# Požiadavky 8-10 a 12-17

# Alternatíva č.1

KONCEPT Z A D Č.2 ÚPN-O KAMENICA  
OBJEDNÁVATEĽ: OBEC KAMENICA  
SPRACOVATEĽ: ING. ARCH. MARIANA ŠIMKOVÁ  
AUGUST 2021

VÝKRES Č.  
**5**

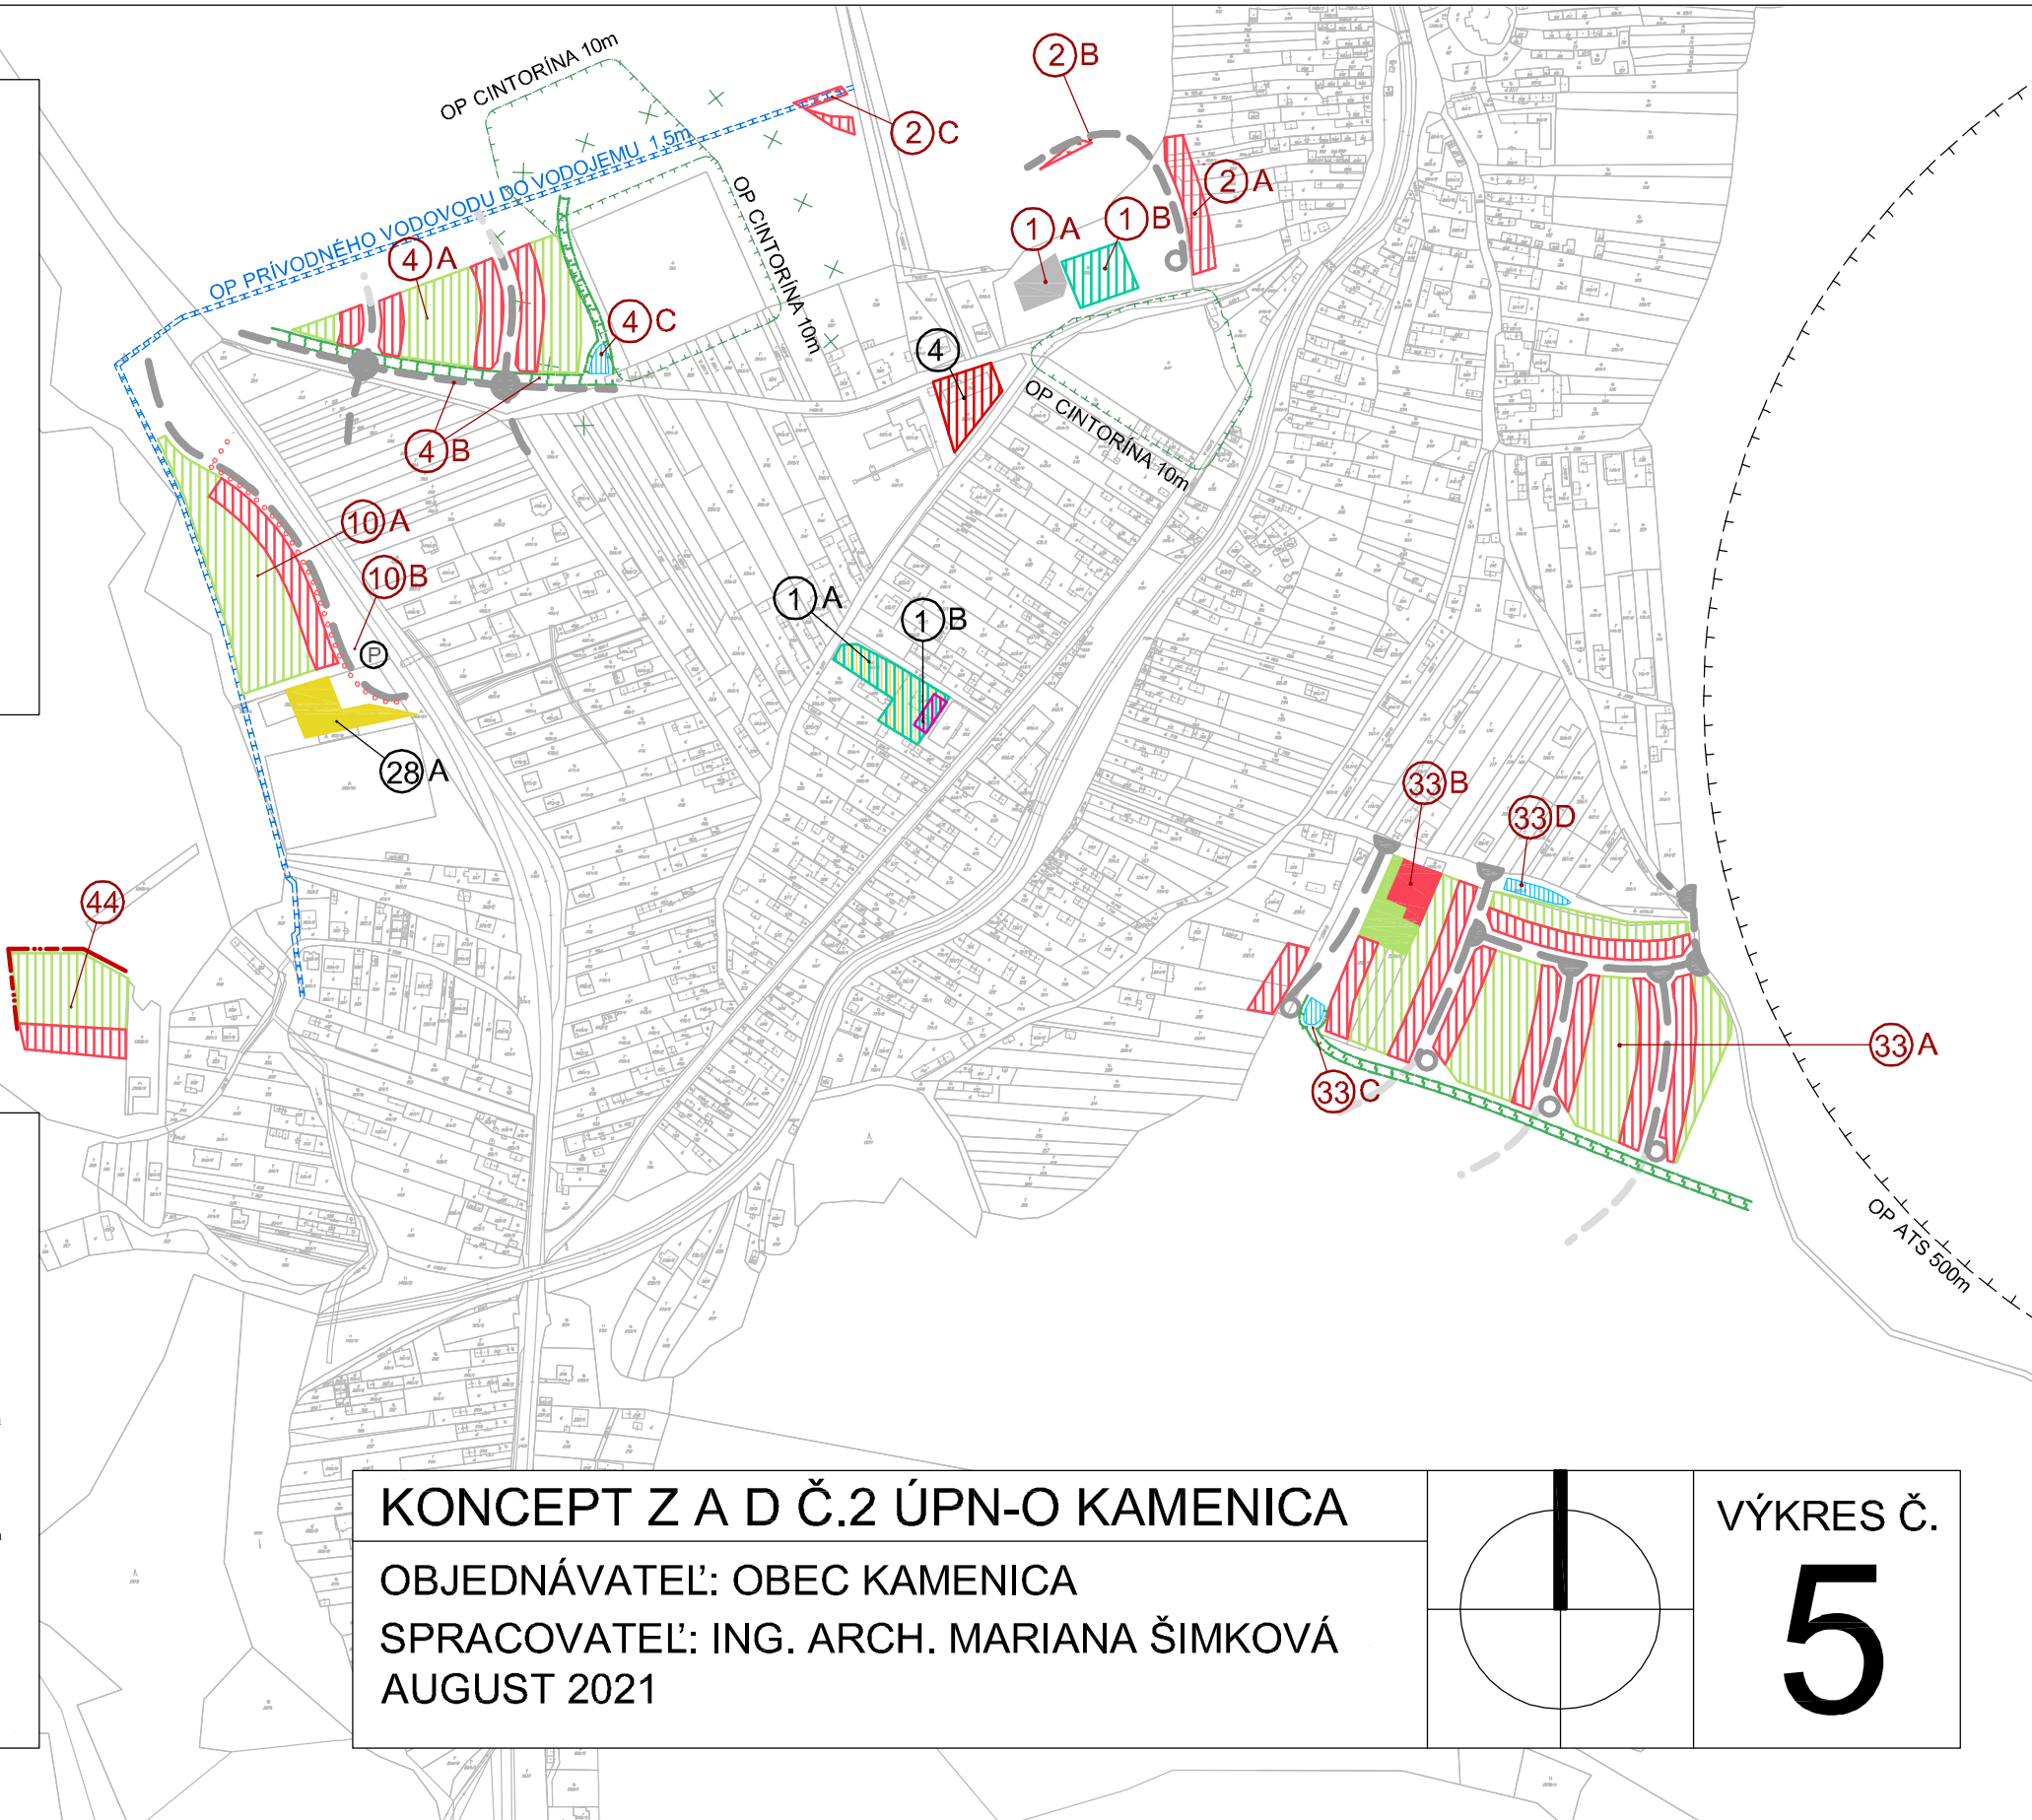
- JESTVUJÚCE OBJEKTY A LOKALITY ZMENENÉ OPROTI ÚPN-O Z R. 2010  
A NAVRHOVANÉ NA ZMENU V Z A D Č.2 ÚPN-O:
- 1 A Návrh na zmenu navrhovaných plôch občianskej vybavenosti na plochy verejnej zelene, peších chodníkov a pešieho priestranstva so zeleňou s možnosťou umiestnenia športovísk v zeleni a drobných objektov
  - 1 B Návrh na zmenu plôch verejného priestranstva so zeleňou na plochu občianskej vybavenosti (miniarmistád)
  - 4 Návrh na zmenu navrhovaných plôch športu (pôvodne plôch občianskej vybavenosti - krajčárskej dielne) na plochy bývaní v nízkopodlažnom bytovom dome
  - 28 Doplnenie častí jestvujúcich športových plôch (futbalová tribúna, multifunkčné ihrisko)

- NAVRHOVANÉ OBJEKTY A LOKALITY ZMENENÉ OPROTI ÚPN-O Z R. 2010  
A NAVRHOVANÉ OBJEKTY A LOKALITY V Z A D Č.2 ÚPN-O:
- 1 A Jestvujúca zmena navrhovanej plochy verejnej zelene na jestvujúci zborný dvor
  - 1 B Návrh zmeny navrhovaných plôch občianskej vybavenosti (Dom nádeje) na plochy verejnej zelene
  - 2 A Návrh zmeny plochy časti záhrad jestvujúcich rodinných domov na plochy navrhovaných rodinných domov vrátane návrhu zmeny verejnej zelene a peších priestranstiev na prístupovú komunikáciu k navrhovaným rodinným domom
  - 2 B návrh zmeny verejnej zelene a peších priestranstiev a časti navrhovanej plochy pre bývanie v rodinných domoch na prístupovú komunikáciu k navrhovaným rodinným domom v lokalite 2A

- 2 C Návrh na zrušenie častí navrhovaných plôch bývaní v rodinných domoch z dôvodu upresnenia trasovania potrubia privodného vodovodného potrubia do vodojemu

- 4 A Návrh na zmenu plôch občianskej vybavenosti so zeleňou - zariadenie s ubytovacími, stravovacími a relaxačnými službami (motel a pod.) a častí verejného priestranstva so zeleňou na plochy bývaní v rodinných domoch samostatne stojacích s plochami záhrad

- 4 B Návrh na zmenu trasovania miestnej zbernej komunikácie vrátane zmeny trasovania zazelenej cestnej prekopy na odvádzanie dažďových vôd
- 4 C Návrh na zmenu trasovania zazelenej prekopy odvádzajúcej prívratové dažďové vody plniacej funkciu hydrického blokovdoru

- 10 A Návrh na zmenu trasovania navrhovanej prístupovej komunikácie- priblíženie k ceste I. triedy vrátane zmeny trasovania turistického chodníka a návrh na výstavbu jednostranne využitej komunikácie na zástavbu rodinnými domami vzhľadom na upresnenie trasovania jestvujúceho privodného vodovodného potrubia do vodojemu

- 10 B Návrh na zmenu častí navrhovaných plôch záhrad na verejné pešie priestranstvo so zeleňou a turistickým chodníkom a prístupovú komunikáciu
- 33 A Zmena výhľadových plôch bývaní v rodinných domoch na navrhované plochy bývaní v rodinných domoch samostatne stojacích s plochami záhrad vrátane zmeny komunikačného systému

- 33 B Doplnenie jestvujúcich plôch bývaní v rodinných domoch samostatne stojacích s plochami záhrad zrealizovaných na plochách navrhovaných na zadržiavanie vody v území pri prívratových dažďoch formou retenčnej vodnej plochy

- 33 C Návrh prekopy odvádzajúcej prívratové dažďové vody do navrhovanej retenčnej vodnej plochy plniacej funkciu hydrického blokovdoru
- 33 D Návrh na zmenu lokalizácie retenčnej vodnej plochy navrhovanej na zadržiavanie vody v území pri prívratových dažďoch

- 44 Návrh plôch bývaní v rodinných domoch so záhradami
